| POTENZIAMENTO DEPURATORE RAVENNA 2° STRALCIO: 1° LOTTO – 2° LOTTO – NUOVO IMPIANTO CADITOIE | | | | | |
| | | | INTEGRAZIONI | | |

|  | EMISSIONE PROGETTO DEFINITIVO – INTEGRAZIONI PAUR | | | | |

In data 9.09.2025 ARPAE, Ente istruttore del procedimento, ha richiesto integrazioni documentali, formulate a seguito degli esiti della seduta della Conferenza dei Servizi istruttoria svolta in data 06.08.2025.

Estratto Tavola 3-9 del P.T.C.P. di Ravenna “*Carta della tutela delle risorse idriche superficiali e sotterranee*”

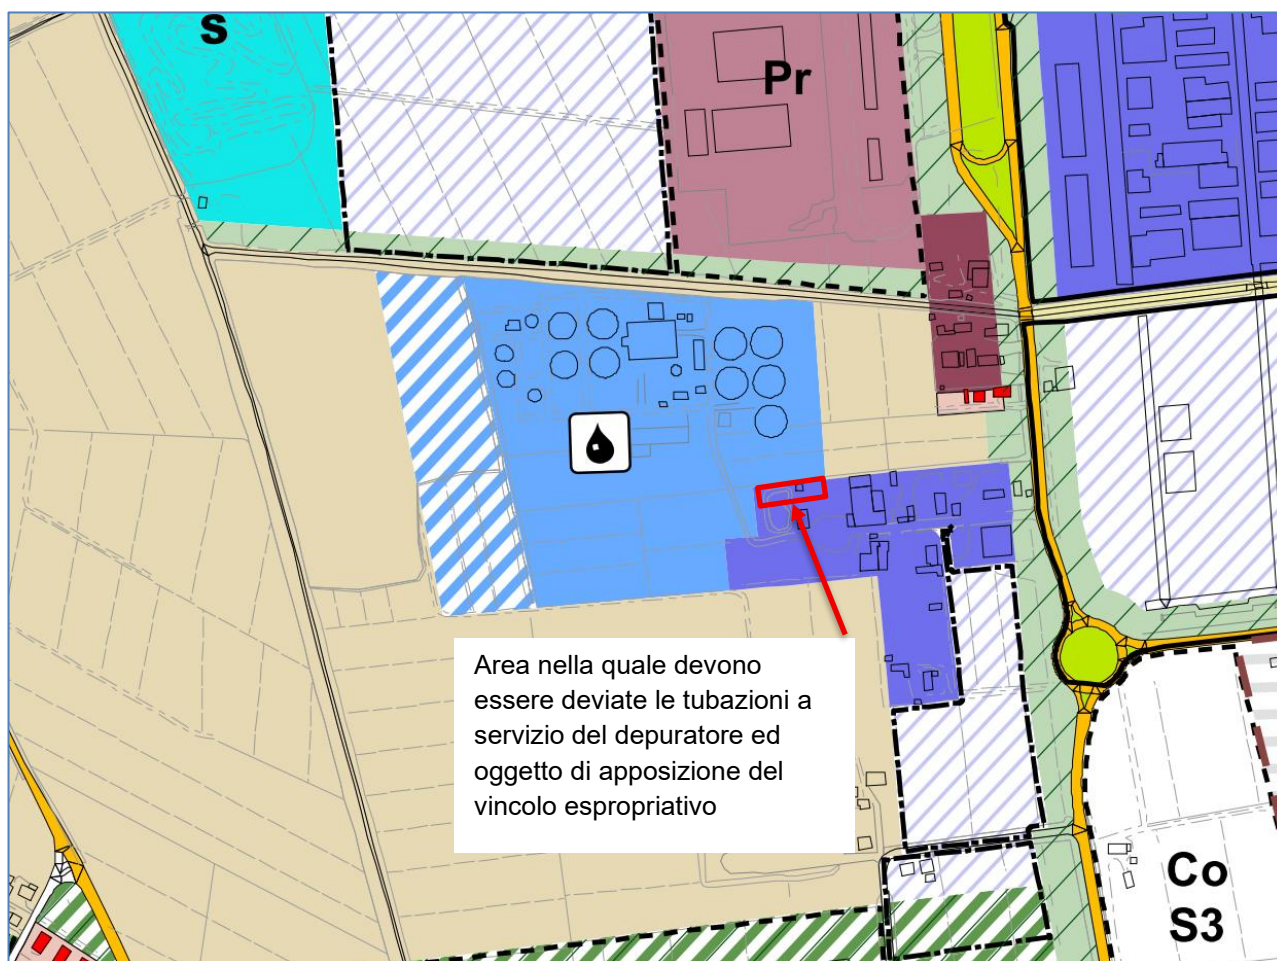
| N. | Ente | Richiesta |
|----|----------------------|---|
| 6) | Provincia di Ravenna | <i>qualora l'opera non risulti localizzata nei vigenti strumenti urbanistici comunali e non ricompresa nei casi di esclusione prevista dalla normativa vigente, si rende necessario integrare la documentazione di progetto con la relazione di Valsat e la relativa Sintesi non Tecnica così come disposto dal D. Lgs. 152/2006 (articolo 13, comma 5) e smi e dalla L.R. 24/2017.</i> |

La tavola 3-9 “*Carta della Tutela delle Risorse Idriche Superficiali e Sotterranee*” individua l'area di progetto all'interno delle “Zone di protezione delle acque sotterranee costiere”, come previsto dagli articoli 5.3 (Zone di protezione finalizzate alla tutela delle risorse idriche: generalità), 5.7 (Disposizioni per la zona di protezione delle acque sotterranee in ambito costiero) e 5.11 (Misure per il risparmio idrico nel settore civile e acquedottistico civile).

b) (P) per le estrazioni di acque freatiche in corso di cantierizzazione, nelle escavazioni che espongono la falda freatica va limitato l'impiego di pompe well-point ad esclusione delle attività finalizzate a bonifiche e simili; lo scavo deve essere preferibilmente circondato da dispositivi idonei a limitare l'afflusso delle acque freatiche. L'allontanamento delle sole acque estratte dovrà avvenire preferibilmente per reimmissione diretta in falda freatica mediante pozzo a dispersione."

Il progetto è adeguato alle disposizioni derivanti dalle forme di tutela delle acque sotterranee del sistema costiero previste dalla pianificazione provinciale: lo scavo per la posa delle tubazioni da deviare sul mappale 77 verrà realizzato mediante palancolato di supporto al fine di limitare al minimo l'ingressione della falda all'interno della trincea di scavo e minimizzando quindi le portate emunte dagli impianti di well-point.

L'intervento, quindi, non va in contrasto con le tutele individuate dalla pianificazione provinciale.
